Objet : Nos observations dans le cadre de l'Enquête d'Utilité Publique de Projet Éolien des Portes du Nivernais

A Madame la Préfète,
Monsieur le Commissaire-Enquêteur,

Figure 17 : Carte des vitesses moyennes de vent en région Bourgogne (source : ADEME)

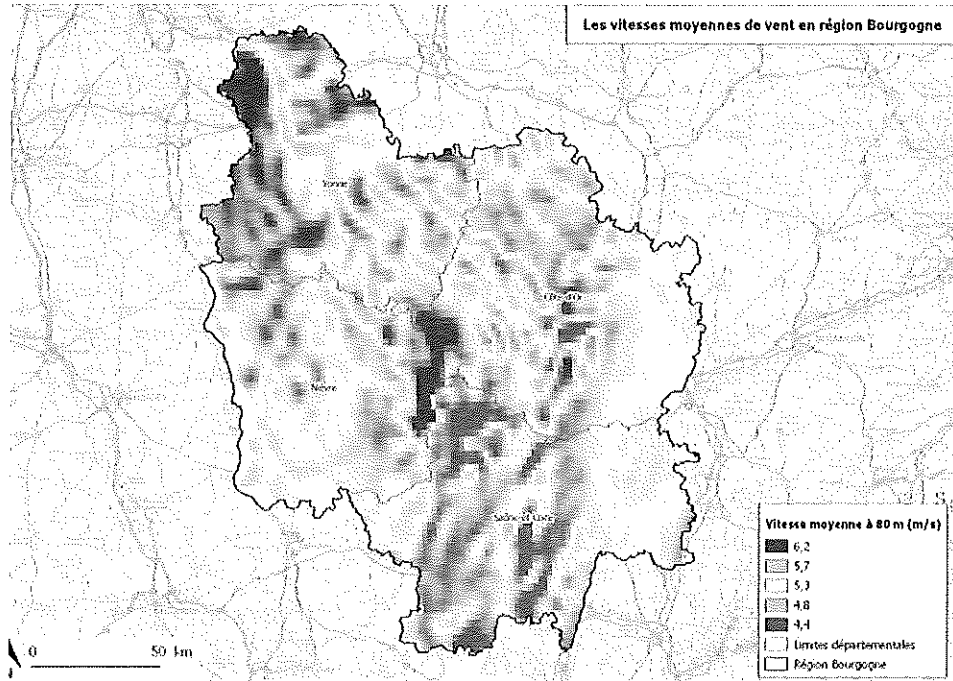
Le projet est installé dans une zone hors du schéma régional décidé par l'ADEME et pour preuve la copie de 2 cartes enregistrées sur une des études.

Figure 24 : Contexte éolien de la Nièvre

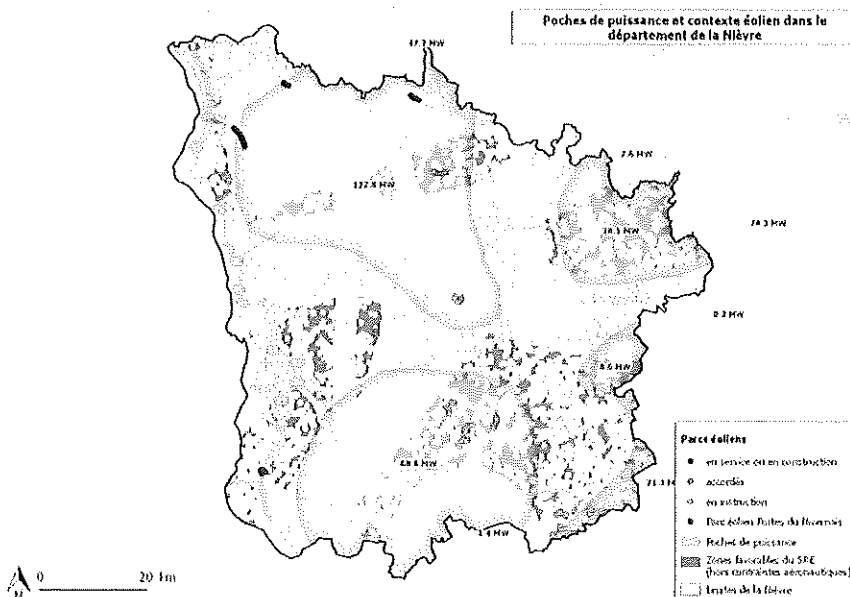
Premièrement, d'après une étude de l'ADEME, citée par l'opérateur Nordex, les zones de vents propices à l'éolien pour la Nièvre sont situés essentiellement au Nord du département, avec les contraintes correspondantes ...

Le site de Langeron – Saint Pierre-le-Moutier, n'est donc pas dans cette Poche de Puissance décidée par l'Etat (SRCE, SRCAE et SRE), et ne fait donc pas parti du Schéma Directeur de la Région Bourgogne et pour preuve les cartes du dossier ...

Figure 13 : Carte des contraintes aéronautiques

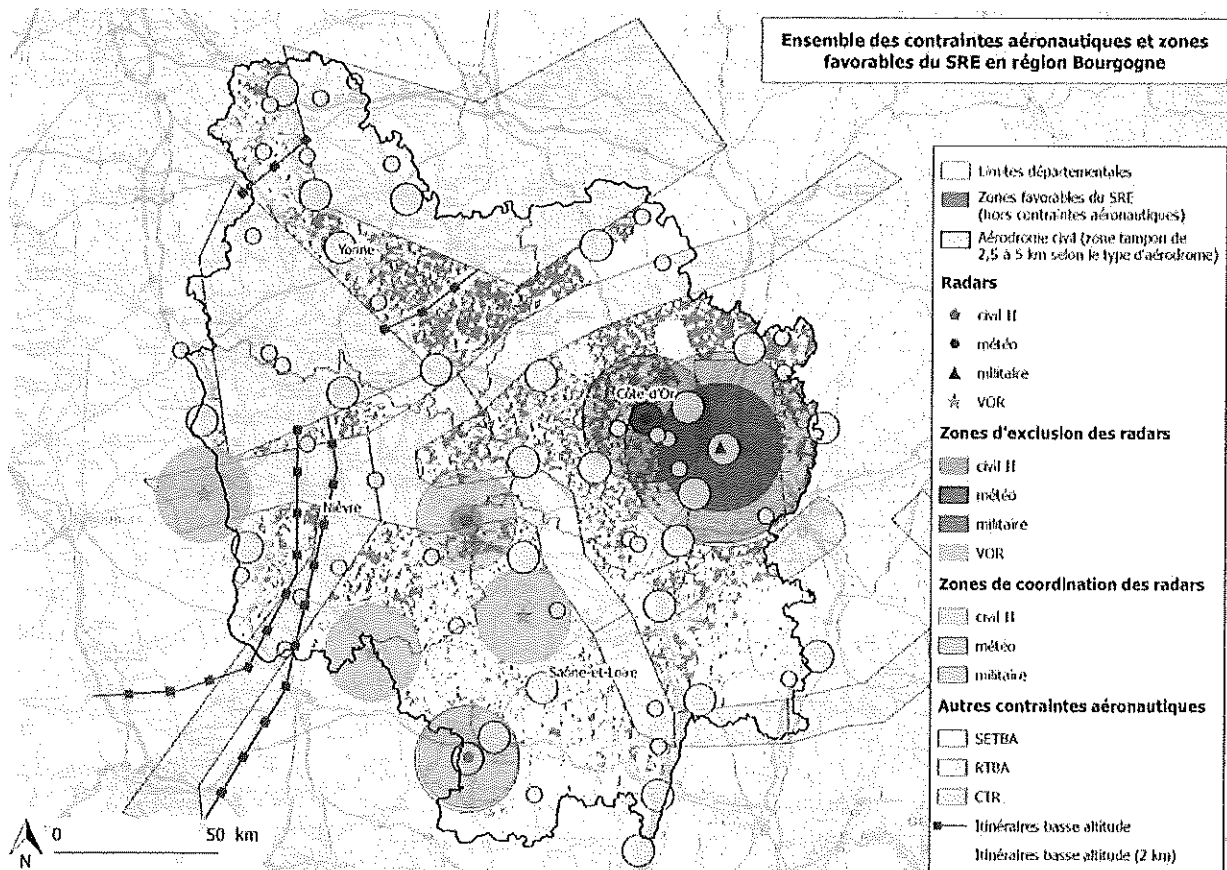
Si nous transposons sur la carte, la zone d'exclusion des radars militaires et la zone de coordination des radars de la Base Aérienne de Dijon, sur le site de la Base Aérienne d'Avord, le projet éolien des Portes du Nivernais se situe dans l'aire d'interdiction d'installation de site éolien. Le projet est situé à environ 47 km à vol d'oiseau de cette base aérienne mais il faut moins de 10 mn aux appareils militaires pour survoler le projet et **aucune demande d'autorisation n'a été effectuée puisque le site d'Avord est dans le département du Cher (autre Région Administrative !!!)**, dont la limite avec le département de la Nièvre est la rivière Allier, n'est située qu'à moins de 4 km.

Alors pourquoi Nordex s'est affranchi de cette demande qui aurait été suivie, de facto, d'un avis défavorable de la DIRCAM ?

Point de vue N°47

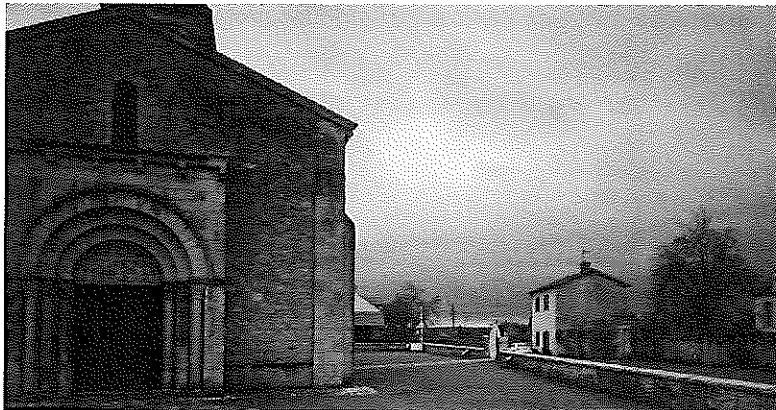
Tout d'abord le parc éolien n'est pas caché pour moitié puisque l'on visualise les 4 éoliennes sur le photomontage et les "agrandissements homothétiques" (vue réaliste à 90 cm de la page).

Ensuite le parc éolien domine, c'est-à-dire qu'il est situé en hauteur par rapport à l'altitude de l'église et celle de l'ensemble du territoire de la commune. C'est aussi simple de dire que l'altitude en haut des pales est à 395 mètres et la quasi-totalité du village de Mars sur Allier est à une altitude d'environ 175 mètres. **Ainsi pour être objectif, les habitants auront 220 mètres de hauteur (395 m moins 175 m) d'édifice du XXI^{ème} siècle à accepter en sortant de chez eux (plus que la Tour Montparnasse aujourd'hui : 209 m mais moins qu'en 2023 : 227 m).**

La covisibilité du portail et de son tympan, de l'église, du Site Clunisien et des éoliennes est réelle et pour preuve, la photo (sans trucage) et non "fugace" ci-après ...

COUPE DE TERRAIN

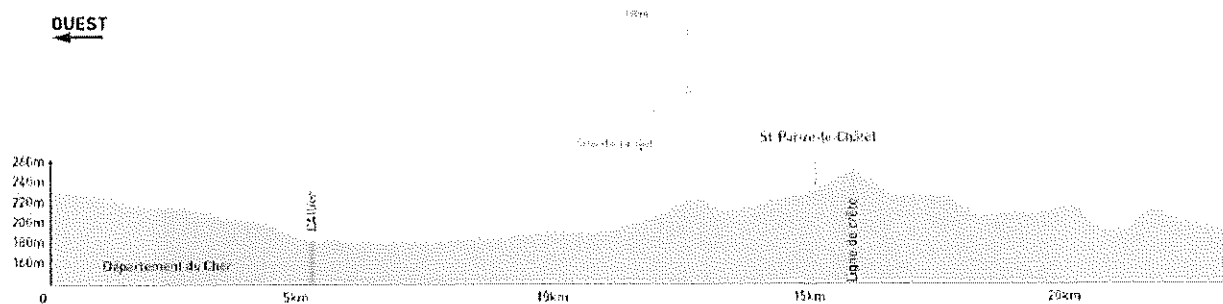
De plus le rapport d'échelle est faux puisque le porteur du projet omet d'ajouter à la hauteur des machines, le différentiel d'altitude entre celle du projet et celle dans chacun des axes de visibilité (soit plus de 40 mètres de hauteur à Mars sur Allier ce qui augmente très fortement la hauteur et par conséquent la dégressivité visuelle) et plus particulièrement dans les 3 axes précités Ouest, Nord-Ouest et Nord et donc principalement l'intégralité du territoire de la commune de Mars sur Allier.

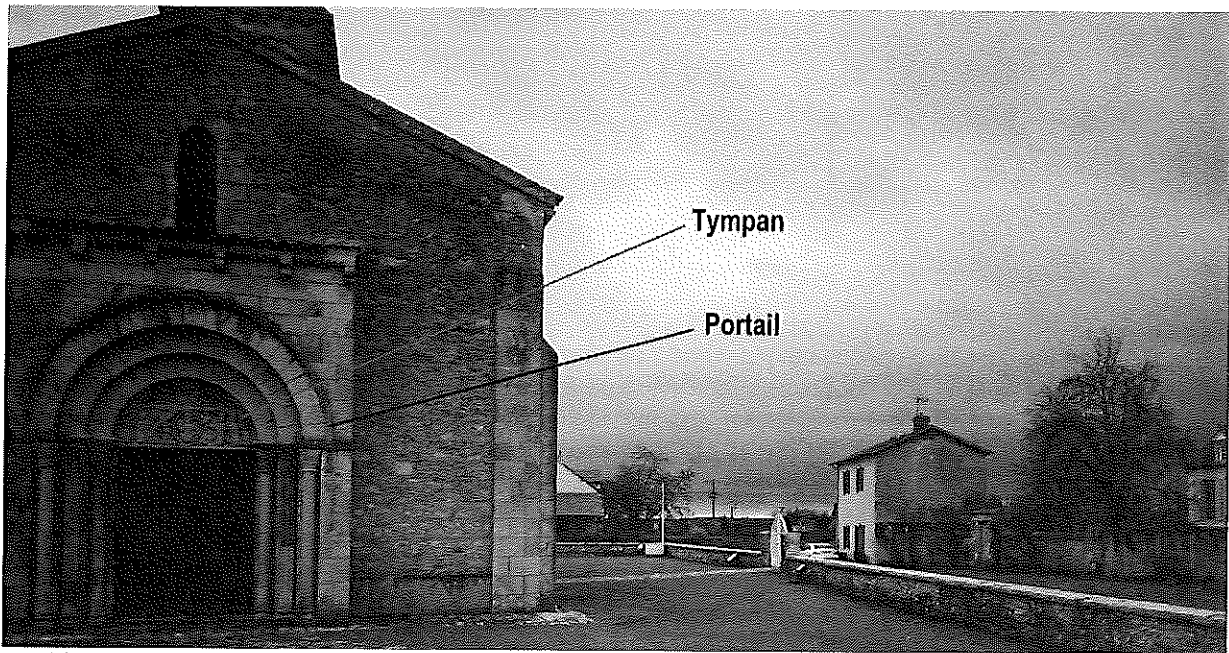
Photo prise par moi-même avec mon téléphone portable sur le parvis de l'Eglise Saint-Julien de Mars sur Allier
 Je pense que l'observateur mandaté par Nordex ne sait pas ce qu'est un portail et un tympan (espace compris entre le linteau et les voussures d'un portail) !!!

AGRANDISSEMENT HOMOTHÉTIQUE

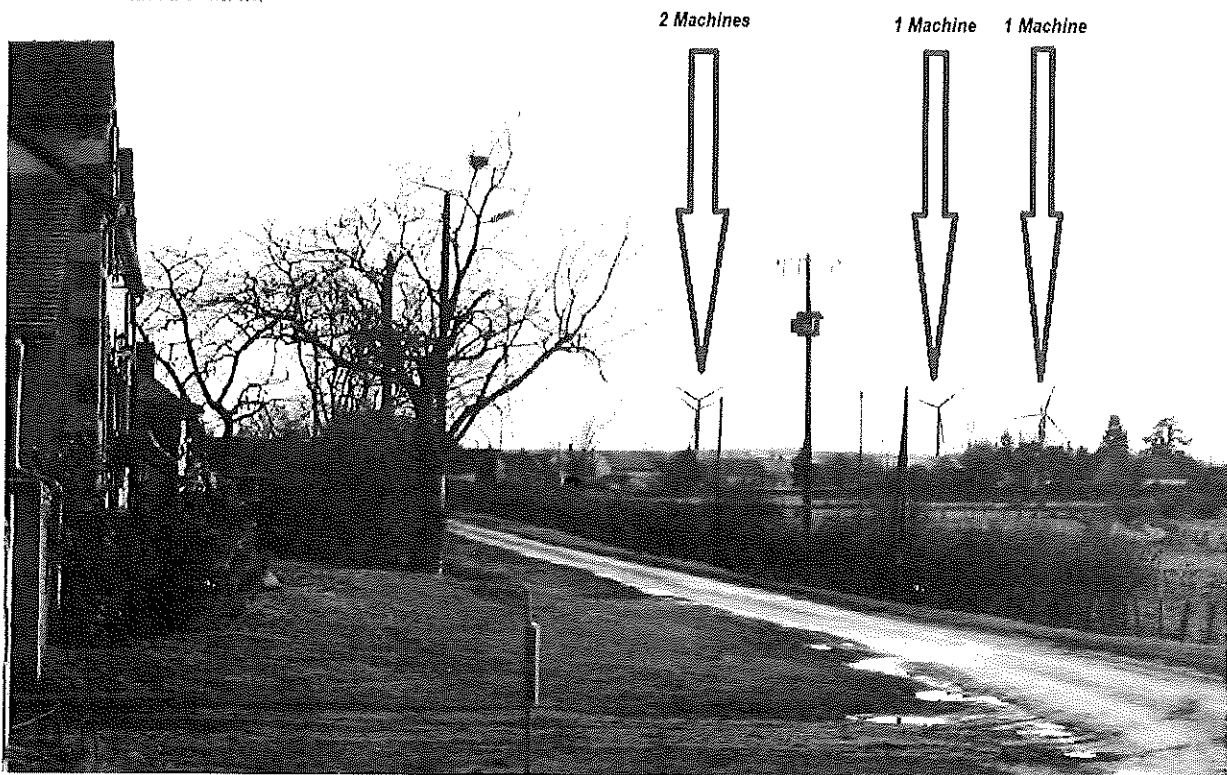
Photo reprise par capture d'écran de la page 240 de l'Etude d'Impact paysagère de Nordex
 Il y a bien 4 éoliennes sur vos photos de l'étude d'impact paysagère et donc l'enjeu n'est pas « Moyen » comme vous le stipulez, mais « Fort », en plus dans une vue non fugace !!!

Photomontage traité par moi-même par **capture d'écran du photomontage de l'étude paysagère Nordex** page 240 et 241 et dont les 4 éoliennes bien visibles du chevet (où a du être positionné le photographe observateur) de l'Eglise Saint-Julien du Site Clunisien de Mars sur Allier, sont minimisées par rapport à la réalité future (dégressivité visuelle beaucoup plus importante de 40 m). De plus **le positionnement plein Est de ces dernières est faux puisqu'elles devraient se situer plutôt au centre de l'image ou sur la droite au Sud-Est du site. Pourquoi ? Pour en diminuer l'impact fort et faire accepter le projet !!!**
